■ 2丁目 護岸（残された200m区間）の整備について

塩浜2丁目 200m区間の関連事業間調整の枠組みについて

塩浜2丁目 200m区間の整備について (基本設計)

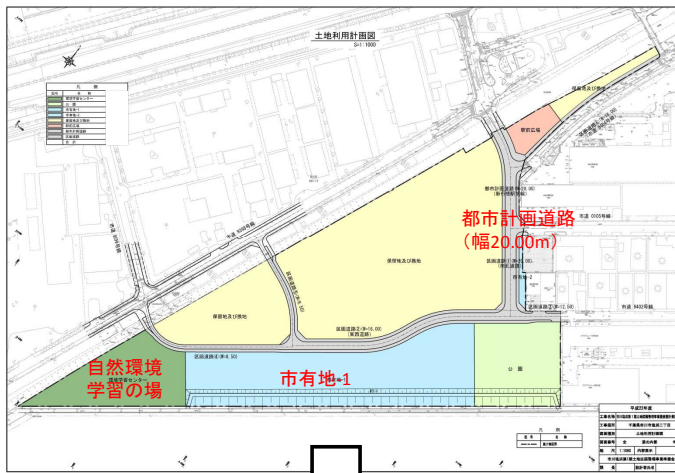
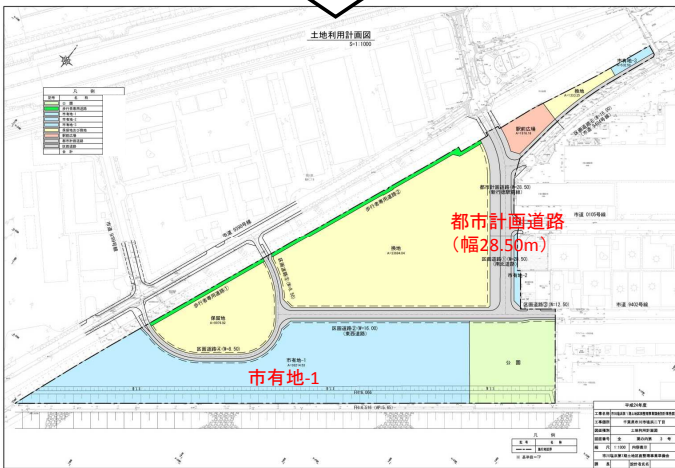
護岸線形	湾曲整備案 海側に湿地を整備するために、湾曲に護岸を整備	直線整備案 陸側に湿地を整備し、2丁目と連続して直線的に護岸を整備
護岸設計の前提となる制約条件の整理	1. 護岸の基本構造は、自然石2層積(勾配1:3)とする。⇒①②⑤ 2. 護岸背後地は、2丁目同様にマウンド整備とする。(AP+7.2m高まで。胸壁を設置しない。) (右下図参照) ⇒①②⑤ 3. 自然環境学習の場の用地および背後地道路計画については、市川市のまちづくり計画をもとに設定。⇒③④ 4. 背後地の地盤高は変更しない。AP+4.0mを想定。⇒③④ 5. JR高架橋からの距離を10m確保する。(近接施工、施工、駐車場等確保を考慮する。) ⇒⑥ 6. 行徳湿地からの排水管については、高さの変更はしない。(上端AP+1.8m 下端AP+0.0m)。⇒⑦ 自然環境学習の場(自然再生の場)については、満潮時でも水没しない高さ以上とする。(AP+3.0m以上) ⇒三番瀬再生実現化試験計画等検討委員会	<p>(市川市提供資料:平成20年2月換地想定図)</p>
基本設計検討結果		
事業費※	△(約10.5億円(地盤改良費含まず))	○(約6.9億円)
自然環境学習(陸)	面積 △(約0.1ha)	○(約0.5ha)
	機能 △(自然に近い状態での自然再生(湿地再生)は困難。人工的。)	△(同左)
護岸	学習 ×(護岸の構造に大きく制約を受けるため、学習メニュー及び利用について制約を受ける。)	○(護岸の構造に制約を受けないため、計画の自由度が高い。)
	施工 △(JR京葉線との距離が近いため、施工に配慮が必要。) △(地盤改良費用が別途発生する可能性が高い。) △(工期が長い。)	○(JR京葉線との距離が確保できる。) △(地盤改良費が発生する可能性はあるが、比較的少ない。) ○(工期が短い。)
海	維持管理 △(定期的な土砂の供給が必要) △(災害等により護岸の修繕が発生した場合、JR近接のため不測の時間を要する可能性がある。)	○(2丁目と同じ構造であり、維持管理は容易)
	環境 △(高潮時には土砂が流出することから、周辺環境への影響につき配慮を要する。)	○(周辺環境への影響はない。)

連続性	△(石積み護岸により分断)	△(同左、半閉鎖型であれば自然な連続性が確保可能)

- ・「検討のポイント」から整備案を比較検討した結果、**護岸は直線で整備する方が合理的**と考えられる。
- ・自然環境学習の場は護岸整備の方向性の決定後に行う方が合理的と考えられる。
